福島第一原子力発電所 特定原子力施設に係る実施計画変更比較表（第Ⅱ章 2.46 減容処理設備）

図-2 屋上階平面図 (G.L.+12.3) (単位:m)

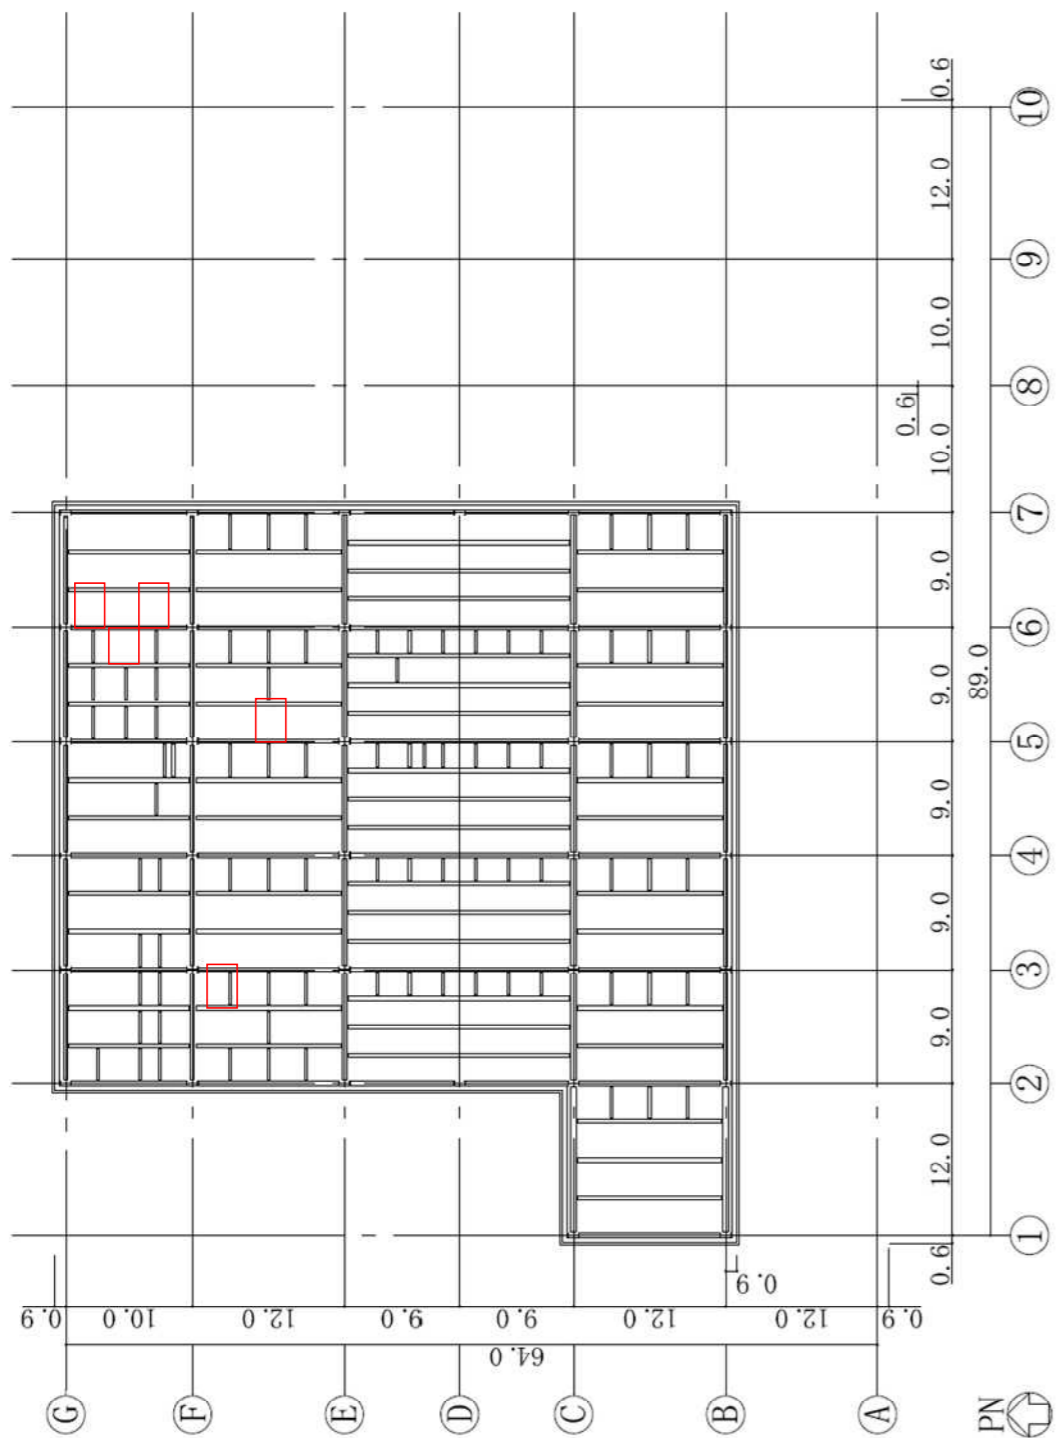
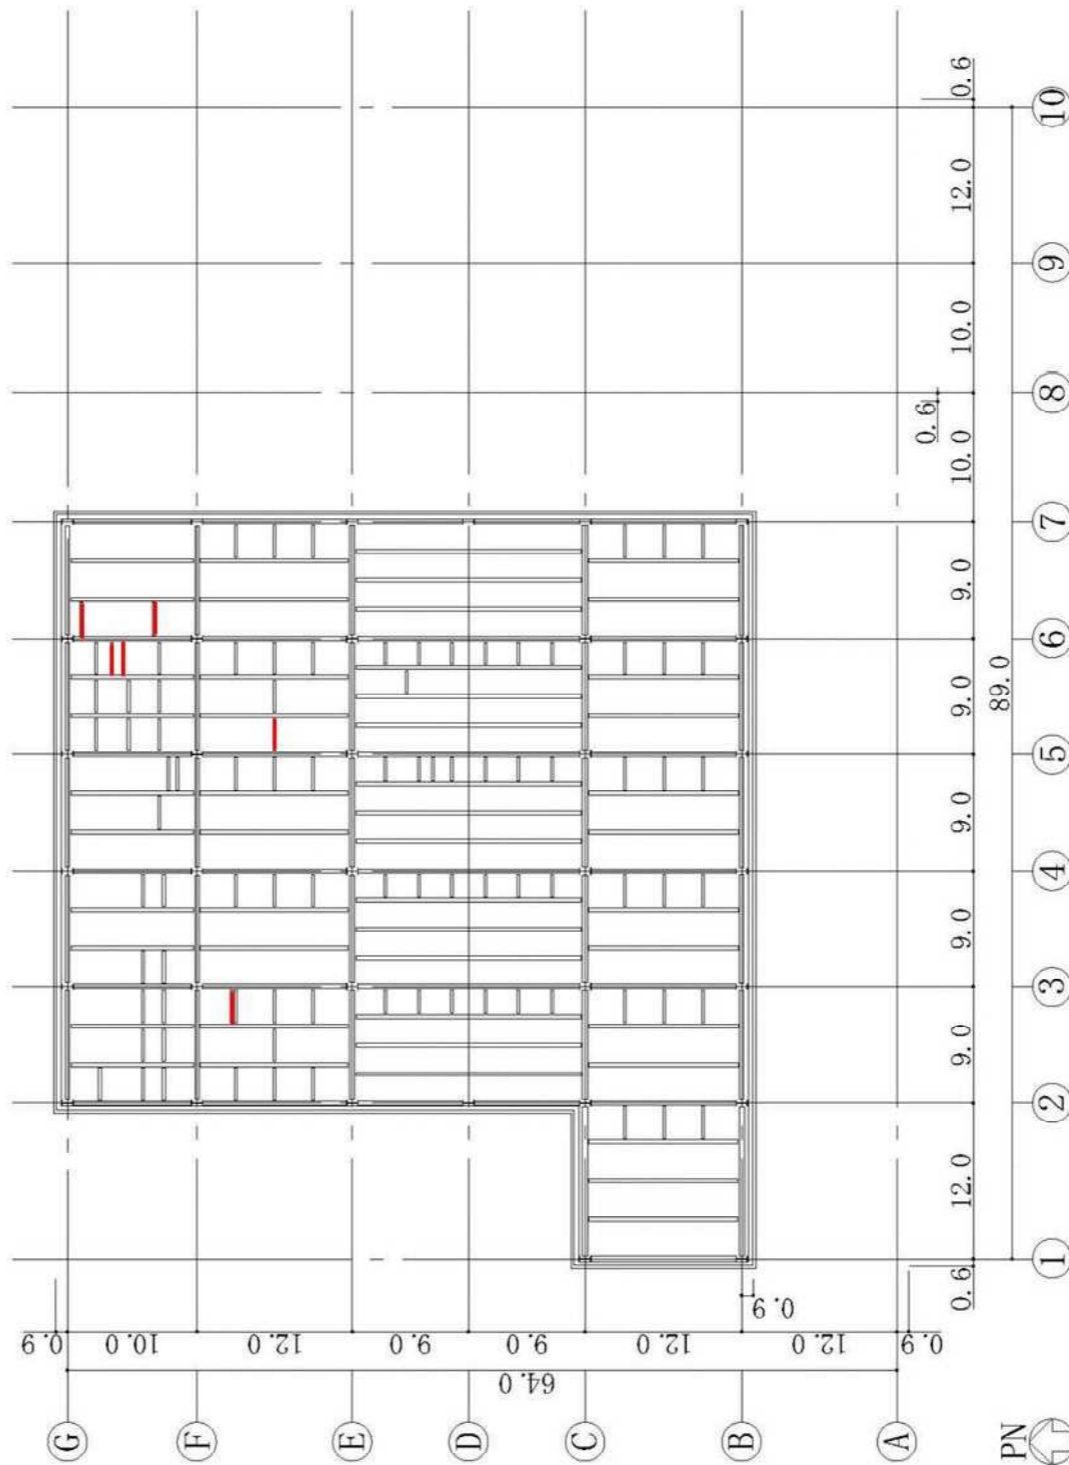
空調設備の詳細確定に伴う部材の追加

図-3 屋上階平面図 (G.L.+10.3) (単位 : m)

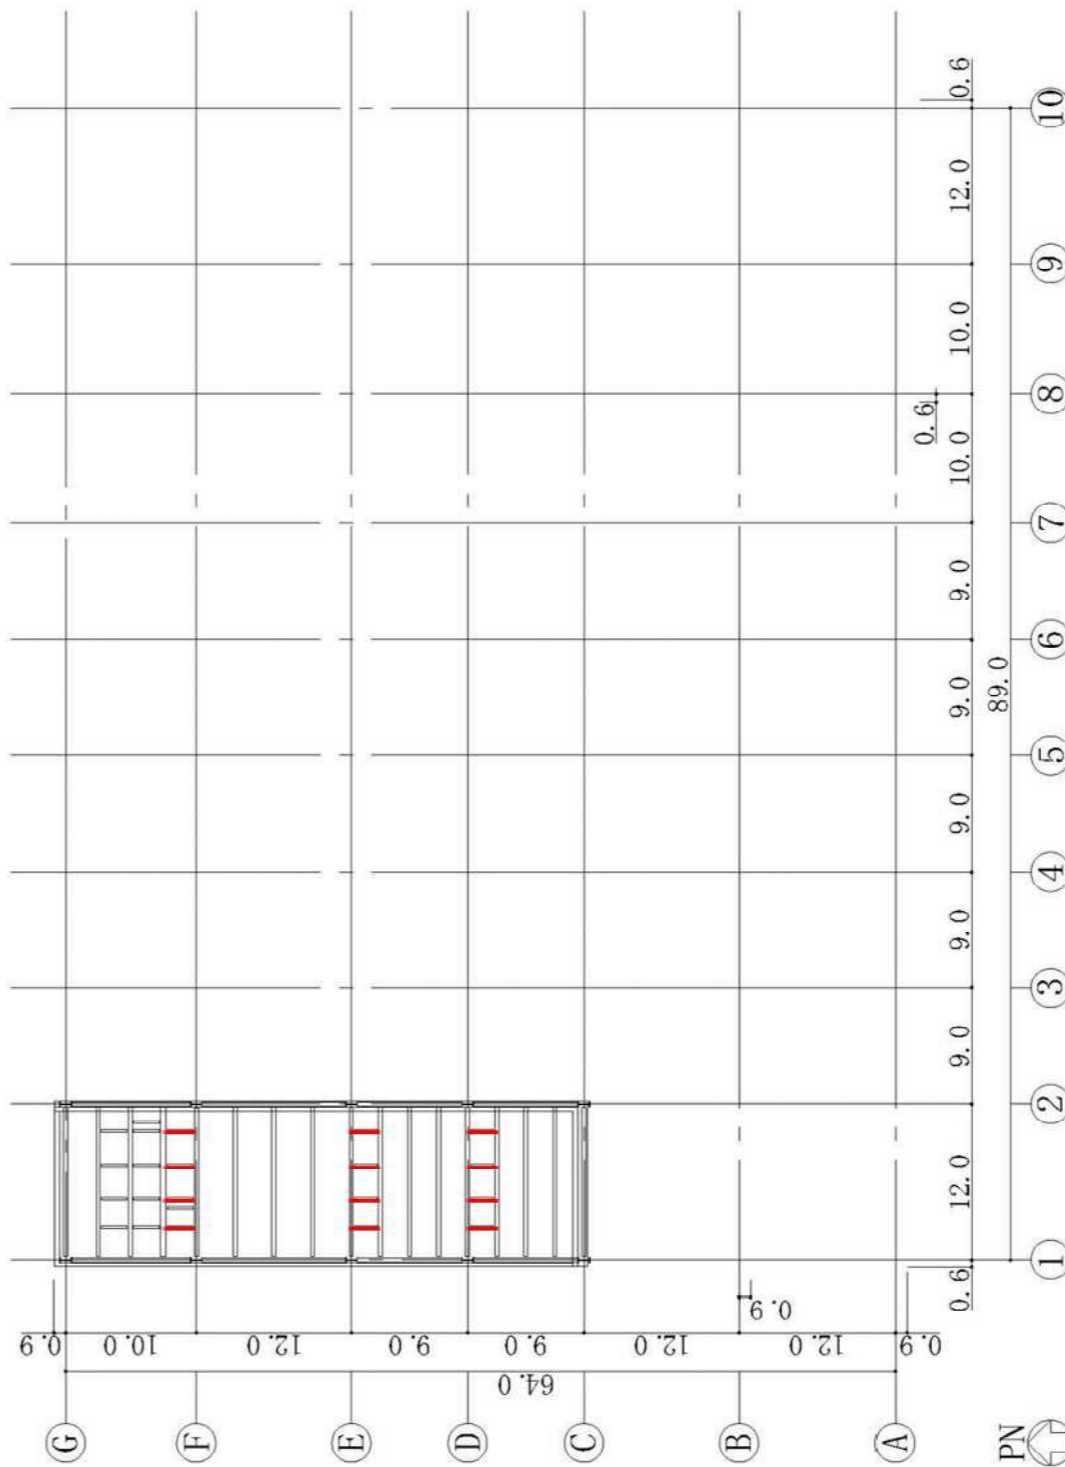
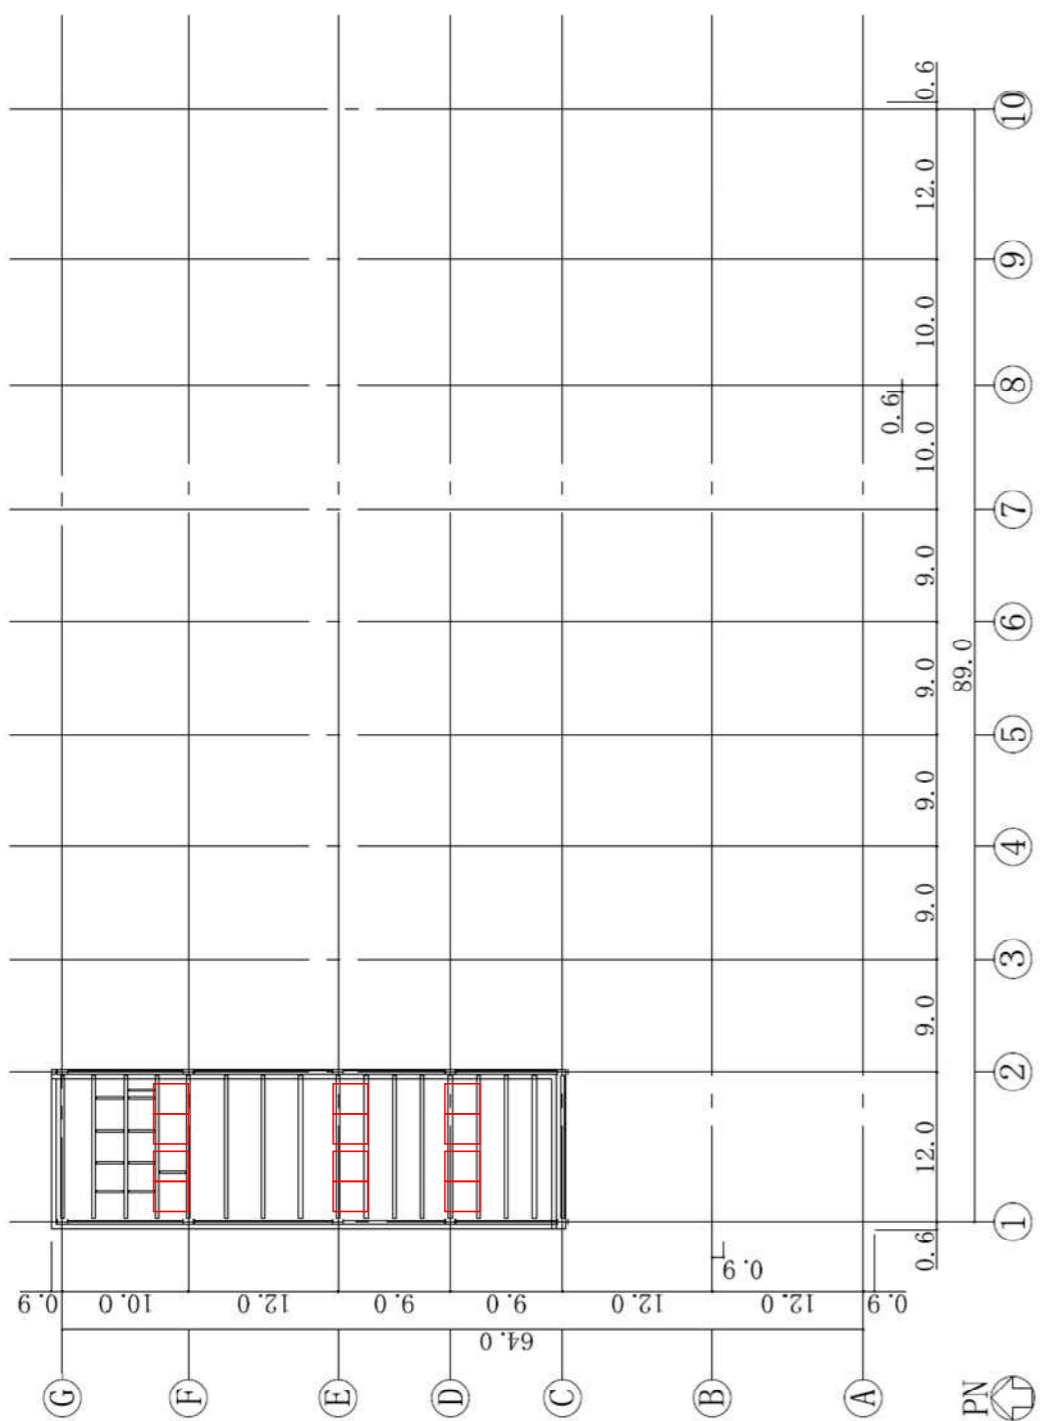
空調設備の詳細確定に伴う部材の追加

図-4 屋上階平面図 (G.L. +8.3) (単位 : m)

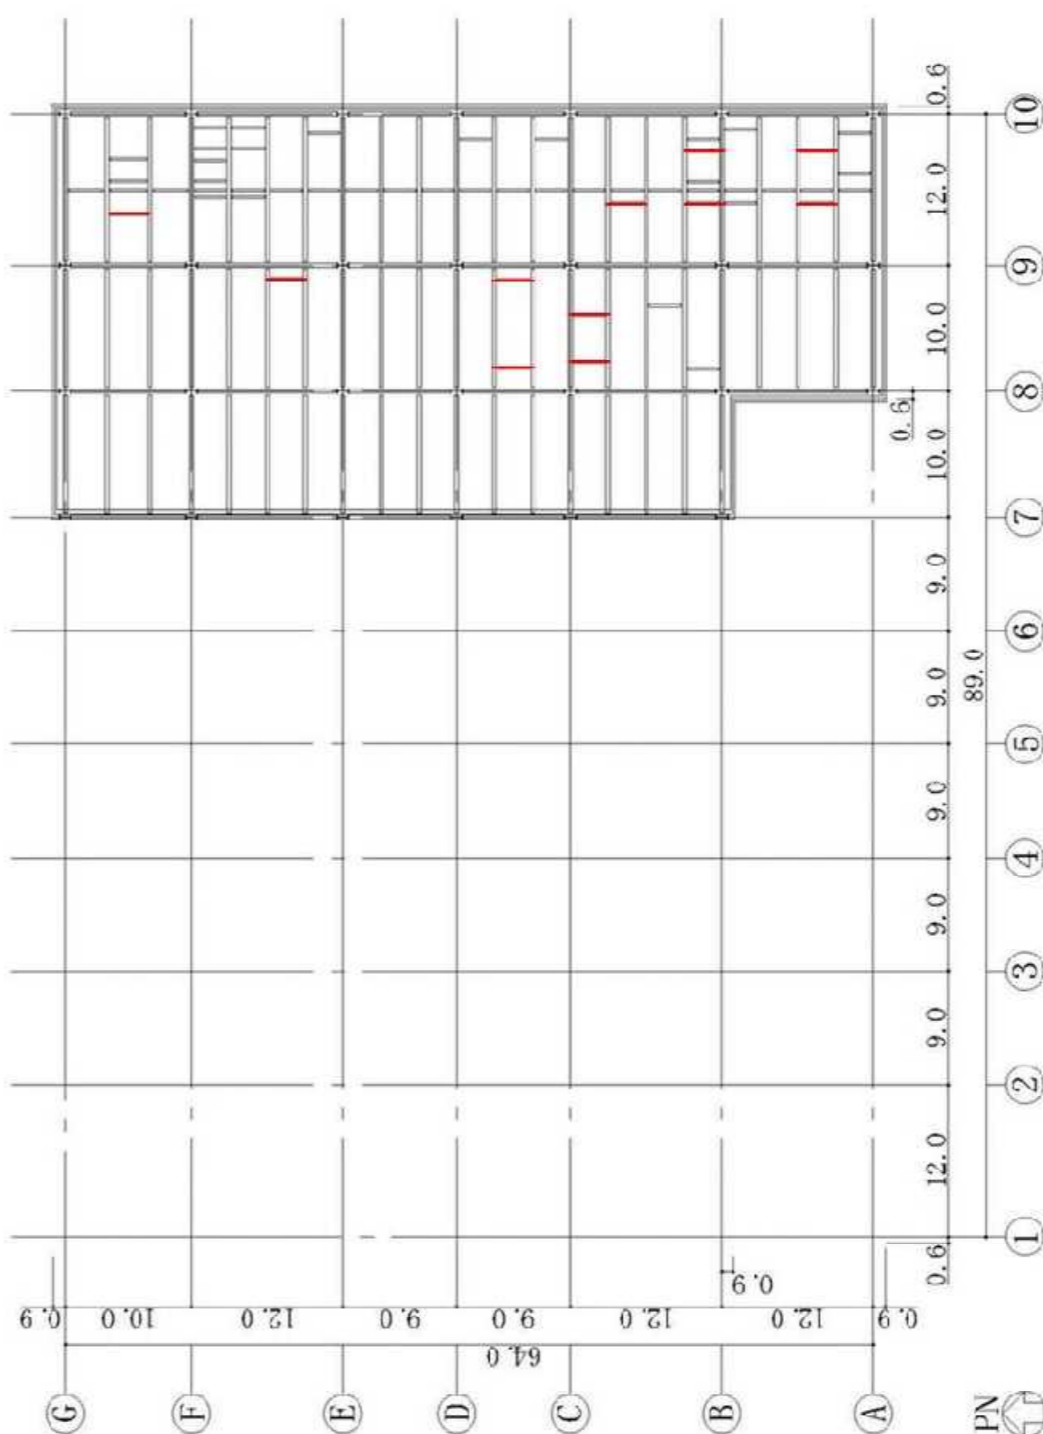
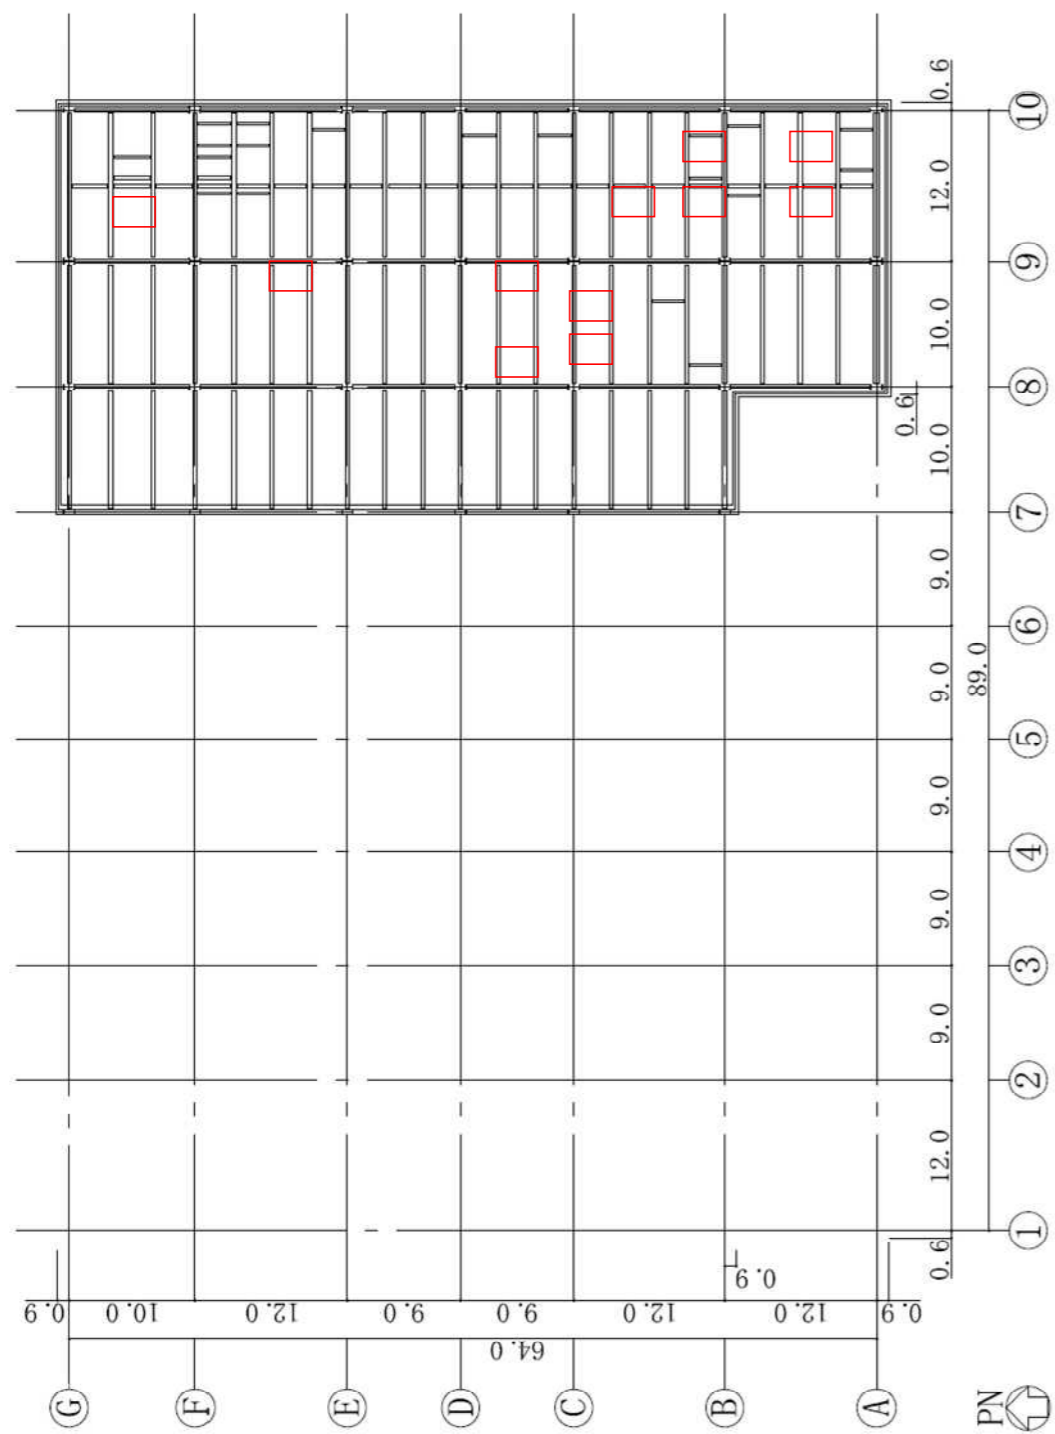
空調設備の詳細確定に伴う部材の追加
